MULTIFAMILIAR BRASIL

MEMORIA DESCRIPTIVA ABRIL 2021

Ref: **Exp. 068-2021**

LEVANTAMIENTO DE OBSERVACIONES AL ANTEPROYECTO

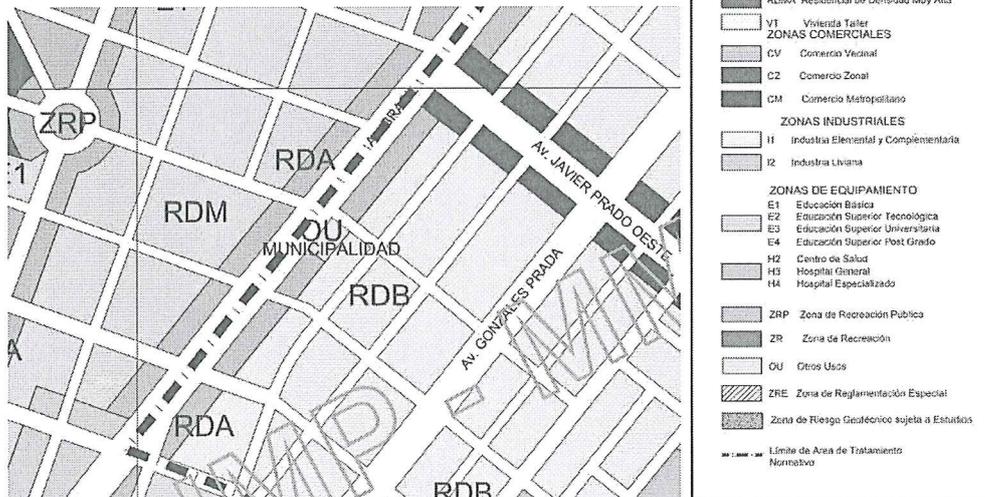
- La ventana de la sala no cumple con la medida mínima del pozo.

- La ventana del dormitorio 1 no cumple con la medida mínima del pozo.

- La ventana del Estudio, no cumple con la medida mínima del pozo.

Además, hay que considerar en ese caso, que la ventana da hacia el lote del lindero derecho (no hacia el lote del lindero del fondo), por lo que el pozo se calcula en base a la altura del lote derecho. (Pozo $H=60.90m$. → $60.90m-1m=59.90m$; $59.90/3=19.97m$.)

Los lotes que colindan por el fondo a nuestro proyecto se encuentran dentro de una zonificación RDB, según plano que adjuntamos. Por lo que la distancia cumple con longitud normada.

Se modifica la ventana del dormitorio 1 del Dpto. X05, estando ahora a una distancia perpendicular de 6.35ml medido desde el punto central del vano perpendicular al lote vecino posterior.

Se modifica orientación de ventana del estudio (ahora depósito), estando ahora a una distancia de 6.25ml, medido desde el punto central del vano perpendicular al lote vecino posterior.

Se modifica orientación de la ventana de la sala, estando ahora a una distancia de 6.33ml, medido desde el punto central del vano perpendicular al lote vecino posterior.

Nuestro proyecto se ubica con frente a la Av. Brasil, detrás de esta manzana se encuentra el Jirón Larco Herrera con Zonificación RDB

Dpto. X06

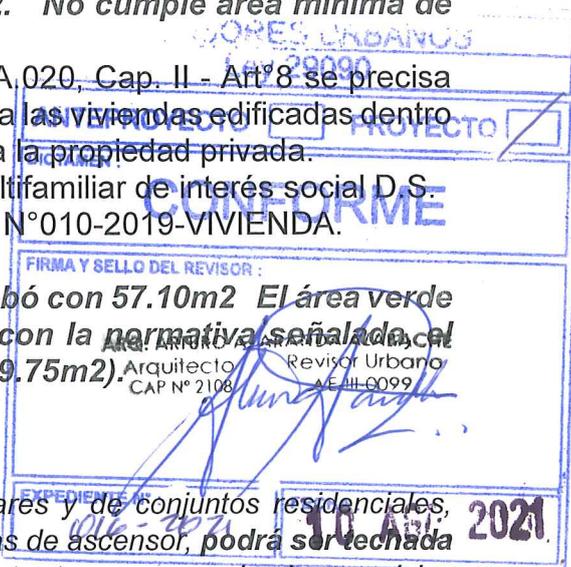
- Fueron aprobados en el anteproyecto con un área de 46.08m². Fueron aprobados en el anteproyecto con 1 dormitorio y 1 estudio. En el proyecto tiene 1 dormitorio
- En el proyecto tienen un área de 36.39m². No cumple área mínima de vivienda.

De acuerdo con el RNE, que en su Norma A.020, Cap. II - Artº8 se precisa que esta área mínima no es de aplicación para las viviendas edificadas dentro de los programas de promoción del acceso a la propiedad privada.

Nuestro caso es un proyecto de vivienda multifamiliar de interés social D.S. N°012-2019-VIVIENDA que modifica el D.S. N°010-2019-VIVIENDA.
